改善箇所説明図

改善の内容

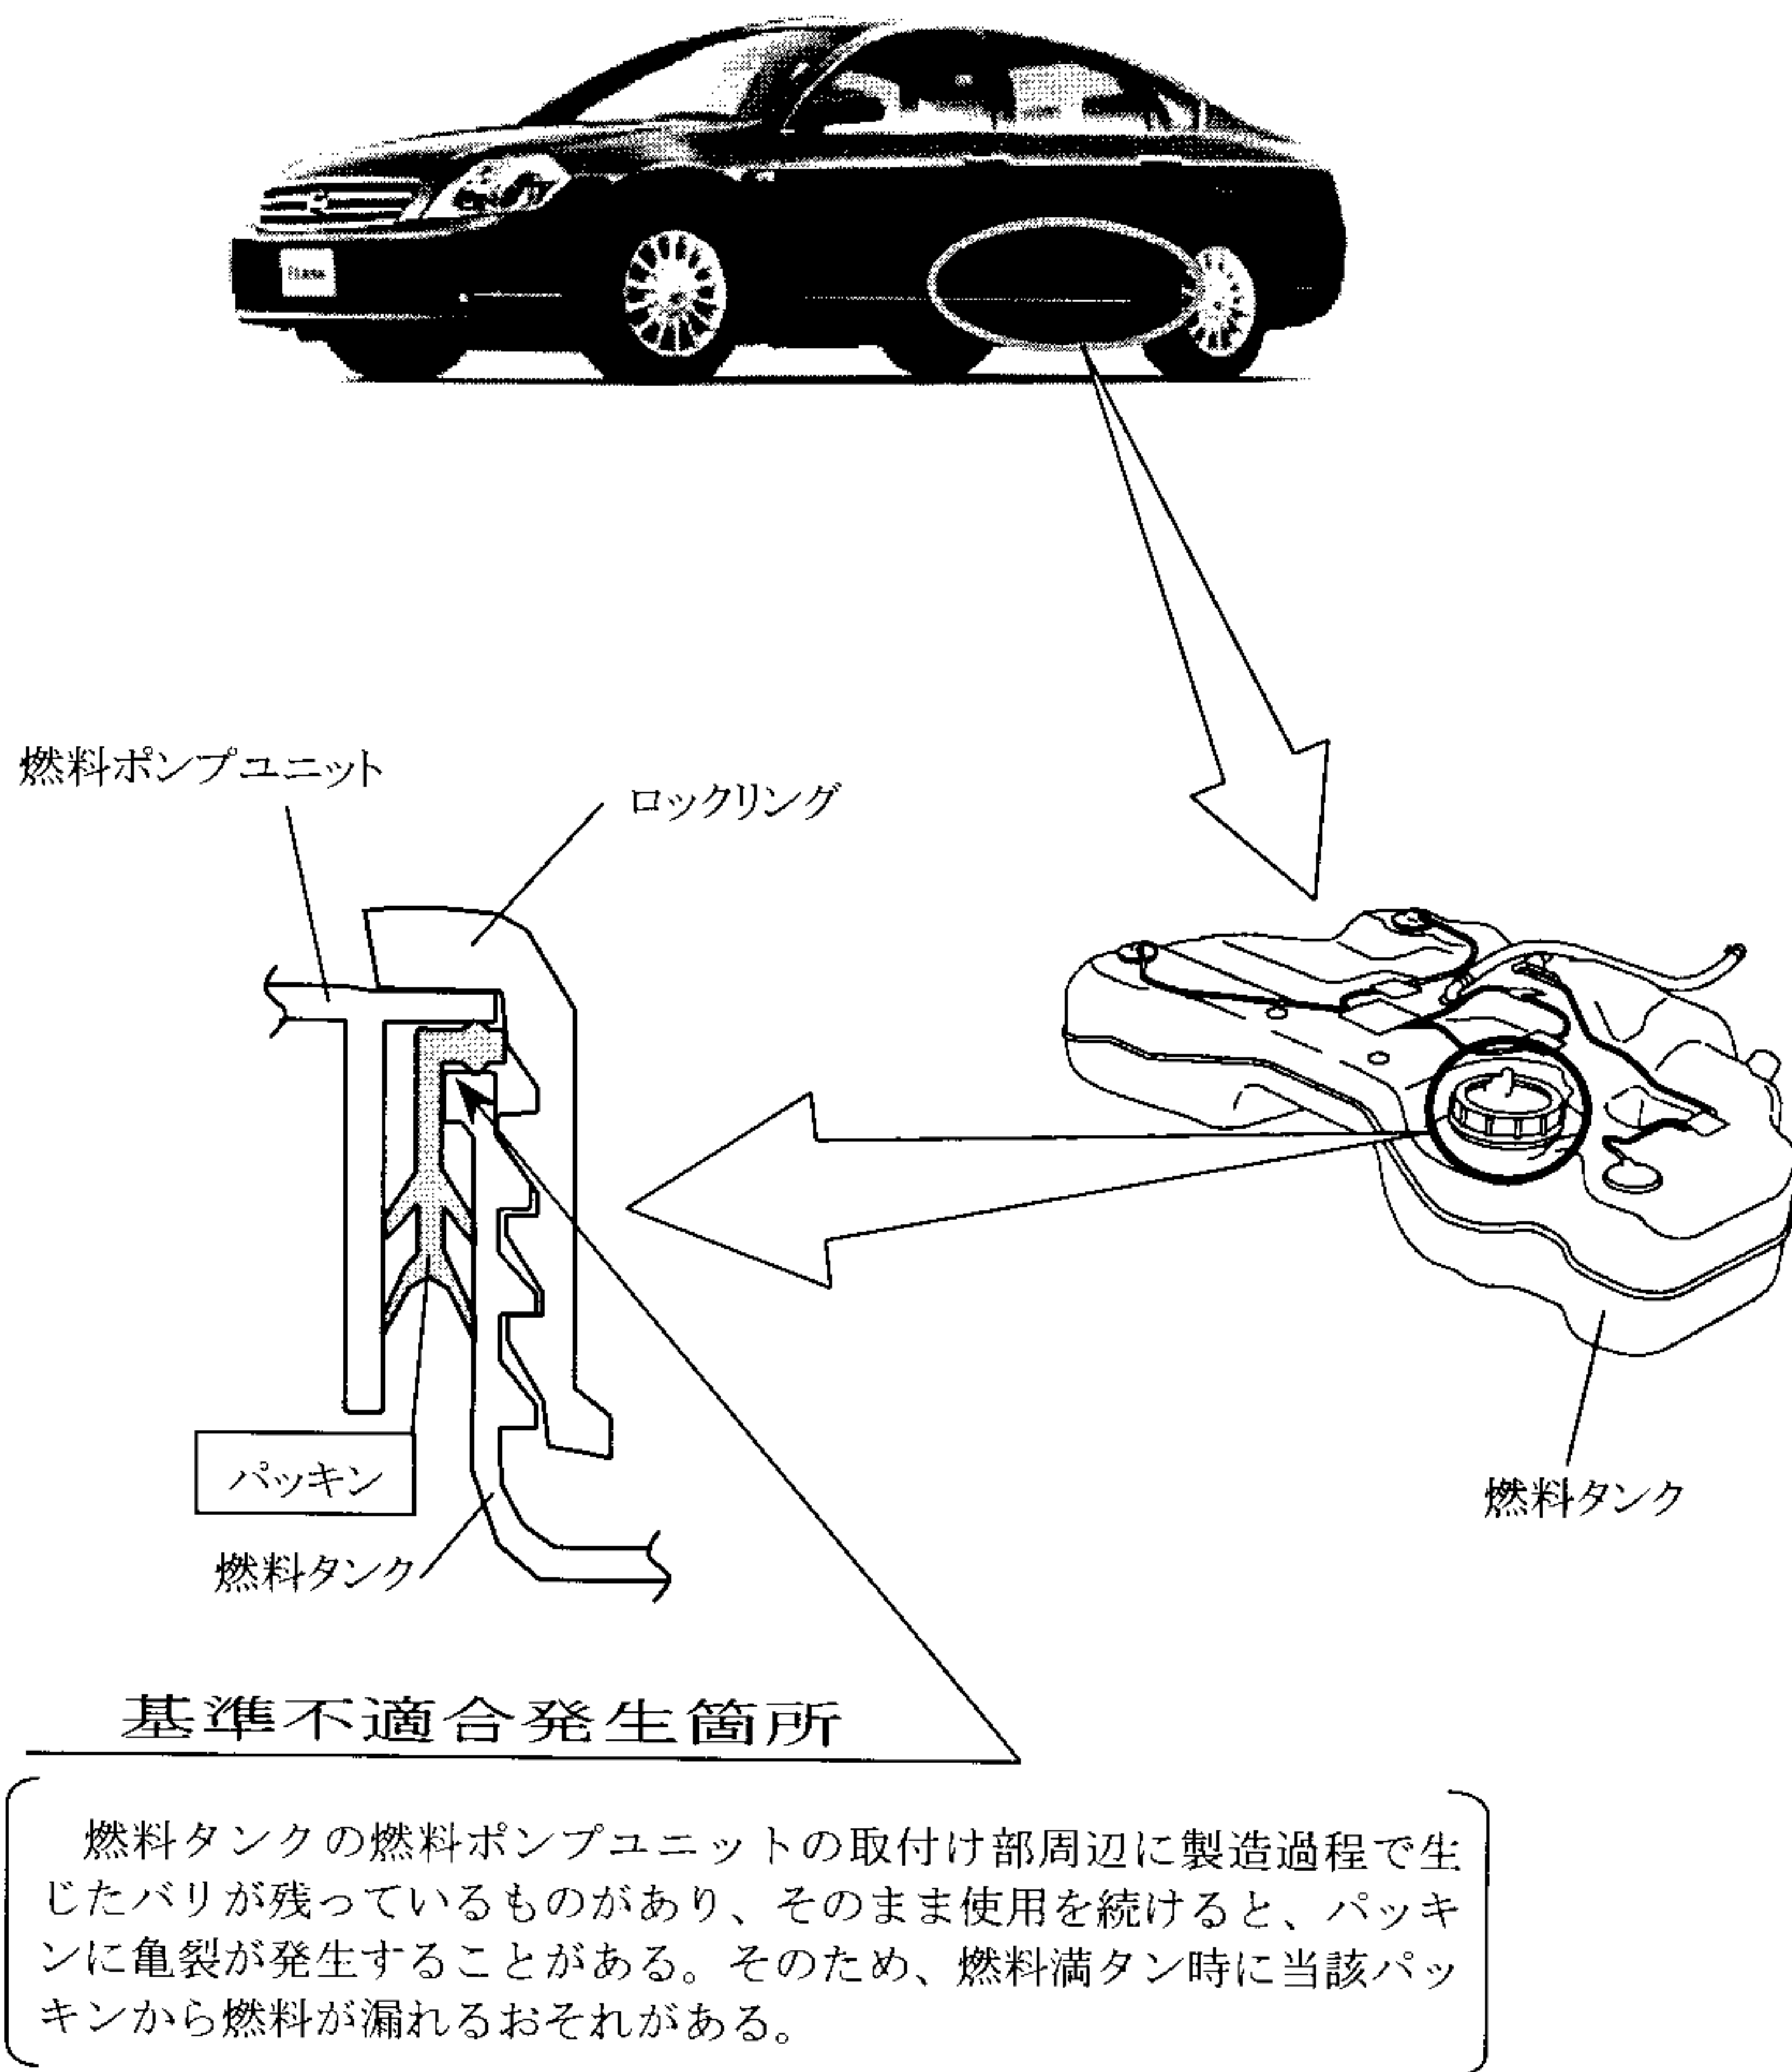
全車両、燃料タンクの燃料ポンプユニットの取付け部バリを修正し、パッキンを新品と交換する。

識別：銀色のシールをモデルナンバープレートの右横に貼りつける。
